Objet : Réponse concernant l'instruction d'une autorisation d'urbanisme
Lié DP00606919E0159

Adresse :	63 CH DES CAMPANETTES LOT A 06130 GRASSE
Référence cadastrale :	Section EY, Parcelles n° 257-258-259-260
Nom du demandeur :	DUTTO/CARRO

RAPPEL DU PLAN DE LA DP00606919E0159

PJ : Plan du réseau public de distribution d'électricité indiquant les travaux d'extension nécessaires

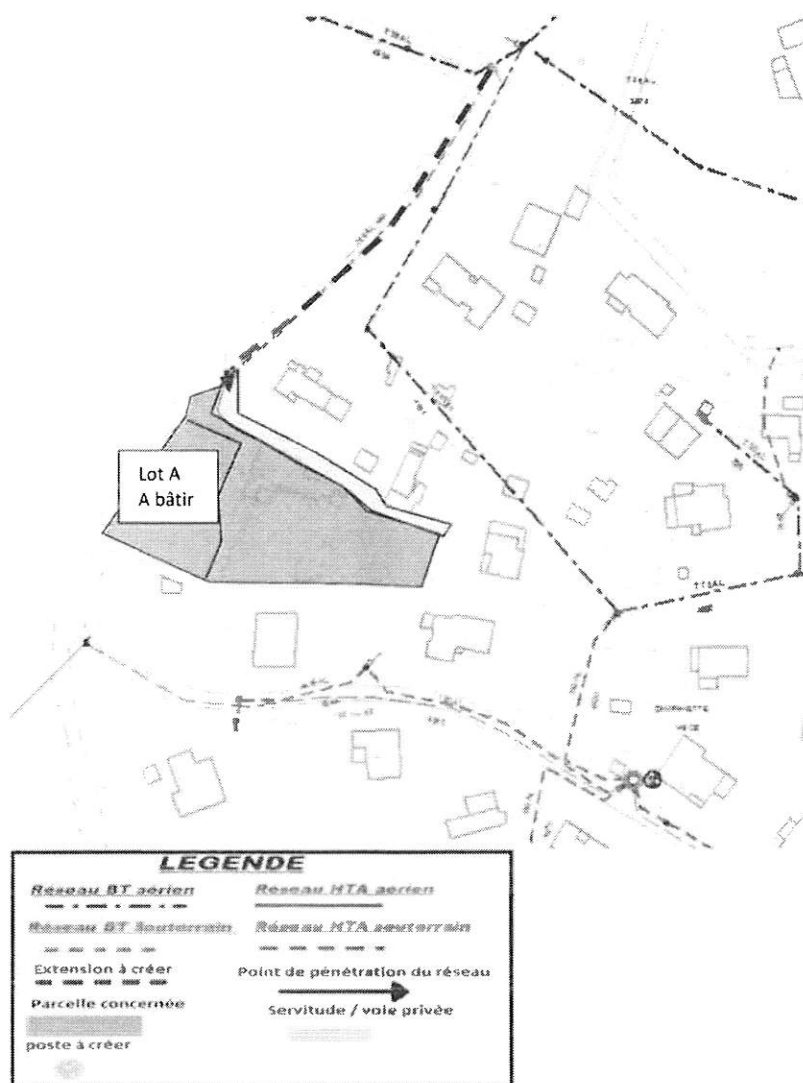
L'avis d'Enedis concernant la DP n° 00606919E0159 pour la puissance de 12 KVA est raccordable avec une extension BT de 110 mètres sur le domaine public.

La longueur de l'extension, en ce qui concerne le réseau nouvellement créé, est de 110 mètres en dehors du terrain d'assiette de l'opération.
